ヤマダニュース

NO. 14-002

新型ベアリンググリース給油機 発売のお知らせ

<GP-850>

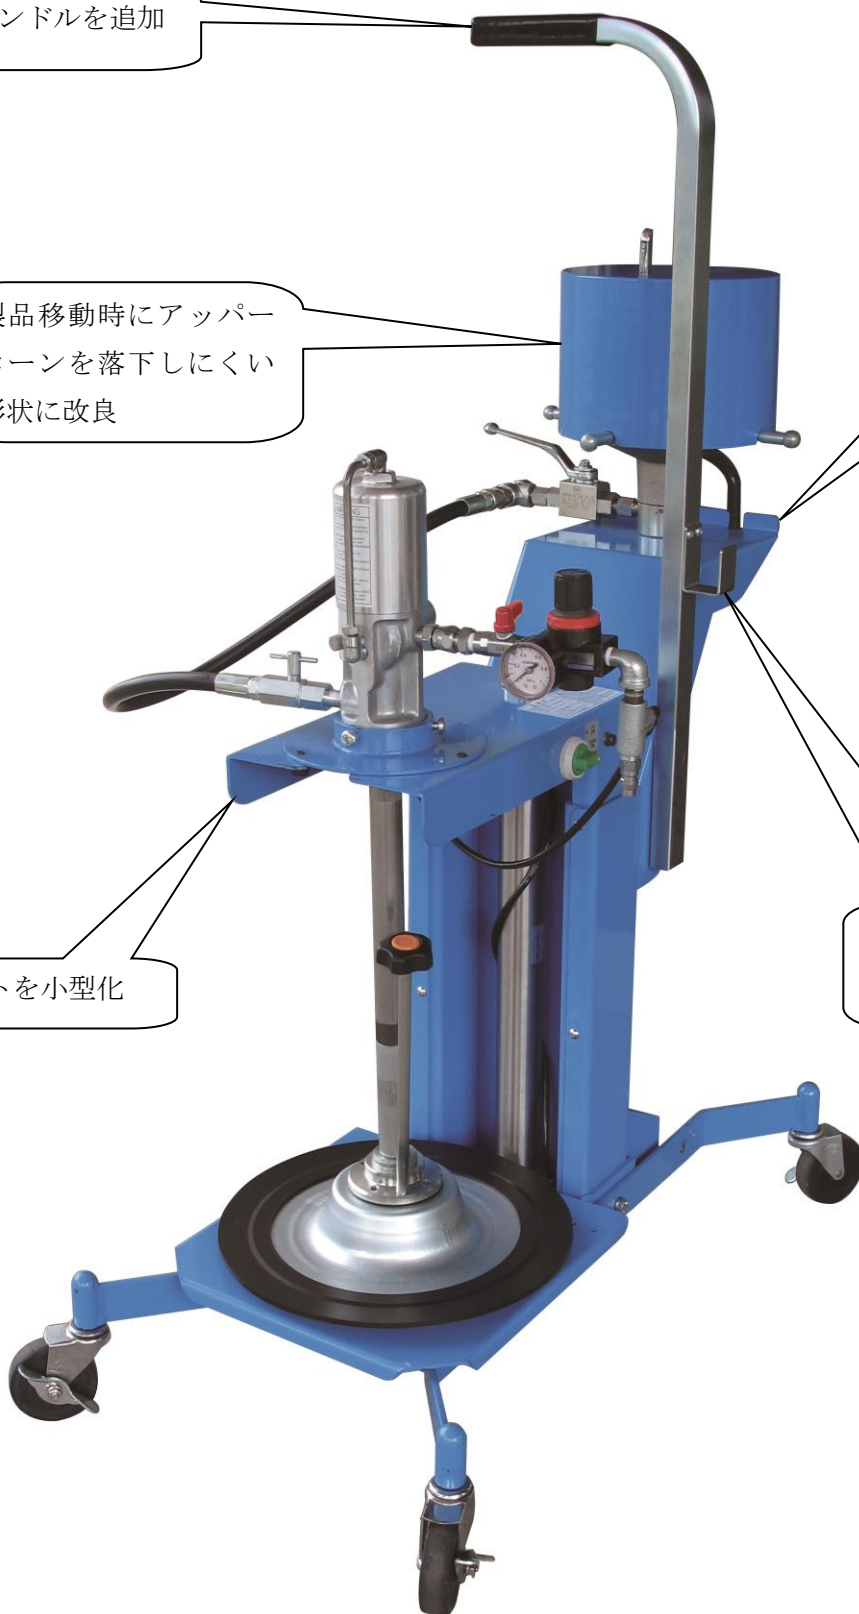
移動用ハンドルを追加

製品移動時にアッパー
コーンを落下しにくい
形状に改良

アッパーコーン収納
用ホルダーを追加

リフトを小型化

アタッチメント用
ホース掛けを追加
